**Commission économique pour l'Europe****Comité des transports intérieurs****Forum mondial de l'harmonisation  
des Règlements concernant les véhicules****193<sup>e</sup> session**

**Accord de 1958 :****Examen de projets d'amendements à des Règlements ONU existants,  
soumis par le GRSP****Proposition de complément 1 à la série 04 d'amendements  
au Règlement ONU n° 129 (Systèmes améliorés de retenue  
pour enfants)**

**Communication du Groupe de travail de la sécurité passive\***

Figure 1

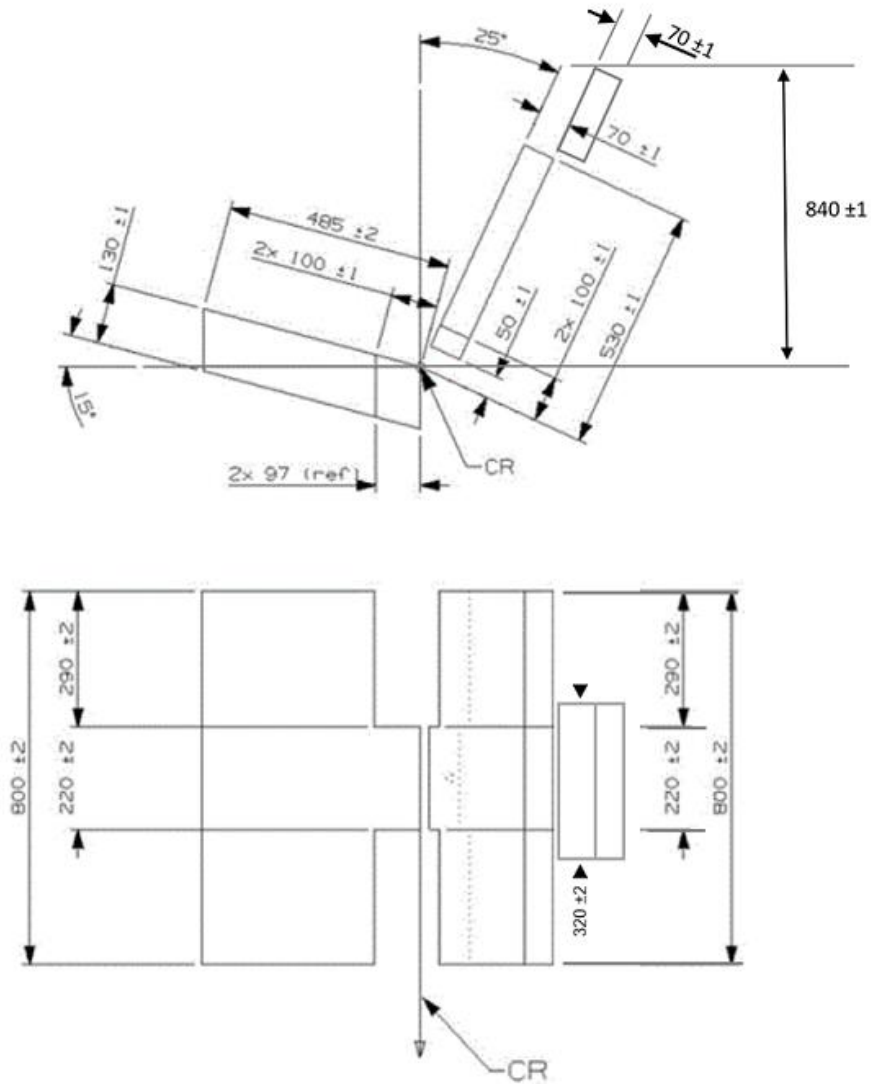
Annexe 6, ajouter le nouvel appendice 5, libellé comme suit :

« Annexe 6 - Appendice 5

**Dispositif facultatif de protection du mannequin**

- « 3.4 Dispositif facultatif de protection du mannequin

Un dispositif de protection du mannequin peut être monté sur la banquette d'essai utilisée conformément à la présente annexe aux fins de l'essai dynamique de choc avant du coussin d'appoint.

Ce dispositif peut être recouvert de la même mousse de polychloroprène que celle fixée à la portière pour l'essai de choc latéral, telle que définie à l'appendice 3 de la présente annexe, ou d'un autre matériau, au choix du service technique.

Ses dimensions sont indiquées à l'appendice 3 de la présente annexe.

La face avant du dispositif doit être parallèle à l'arrière du dossier. Le dispositif doit être conçu de façon à ne pas gêner le mannequin lorsqu'il est placé sur la banquette d'essai. Il ne doit pas non plus gêner le mannequin ou la ceinture trois points pour adultes lors de l'essai dynamique jusqu'au déplacement horizontal maximal de la tête.

Tout autre dispositif donnant des résultats équivalents est acceptable. ».
